**Российская Федерация
Тюменская область
Ханты-Мансийский автономный округ - Югра
г. Нижневартовск
ООО «Аудит Безопасности»**

**АНАЛИТИЧЕСКАЯ СПРАВКА
о выполнении (невыполнении) условий соответствия объекта
требованиям пожарной безопасности**

В период с _____ по _____ была проведена проверка (аудит) соответствия требованиям норм и правил пожарной безопасности производственного цеха (прилегающей территории, зданий и помещений ООО «_____» расположенной по адресу: г. Нижневартовск, ул. _____

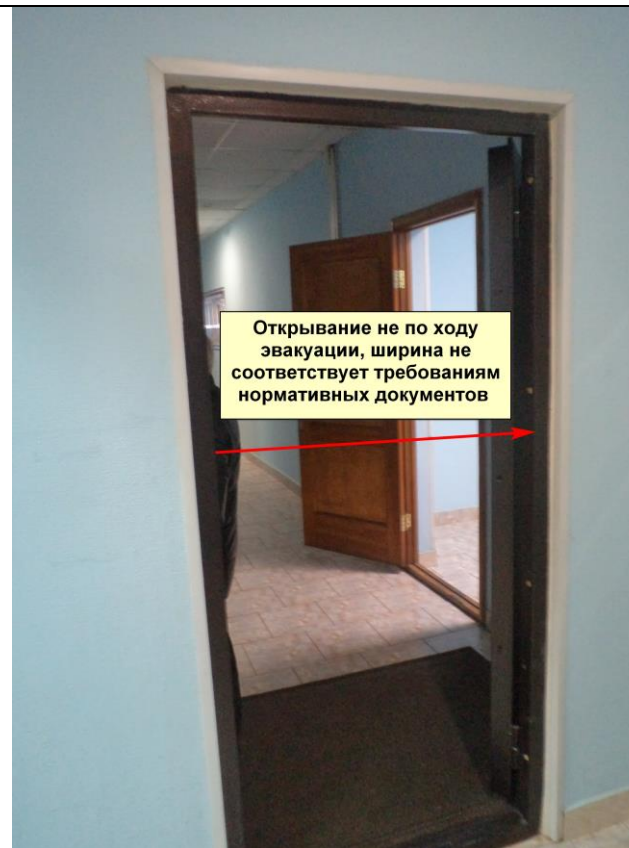
7.	<p>В нарушение требования п. 12 ППР в РФ, не обеспечено категорирование (не проведен расчет) пожароопасных помещений склада, архива, электрощитовой, а так же класса зоны по Правилам устройства электроустановок (далее по тексту – ПУЭ).</p>		
8.	<p>В нарушение требования ст.6 ФЗ № 123, п.12.33 НПБ 88-01, СП 5.13130.2013 расстояние между дымовыми пожарными извещателями и лампами освещения практически во всех кабинетах менее 0,5 м.</p>
